ARCHITEKTUR	
BAUHERR	Kreiskrankenhaus Bergstraße GmbH eine Einrichtung des UKHD VIERNHEIMER STRASSE 2 64646 HEPPENHEIM
BAUVORHABEN	203.01 Kreiskrankenhaus Bergstraße GmbH eine Einrichtung des UKHD GENERALSANIERUNG KKB, HEPPENHEIM

ZEICHNUNG BAUTEIL G Detail: Attikaufkantung Verbindungsgang	
ERSTELLT: 15.12.2025	BEARB.: fdo
NEM-PLAN-NR.: 3214	MASSTAB: 1 : 10
BLATTGR.: A3	SEITE: 1 von 1
GSKKBAF5D GDAC 015V01-16.03.26

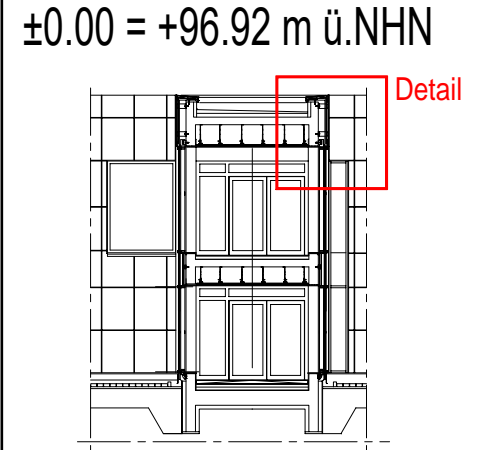
INDEX	ÄNDERUNG	DATUM	GEZ.
01	Überarbeitung: - Dämmstärke der Dachdämmung - Anschlüsse der Attikaufkantung	16.03.26	fdo
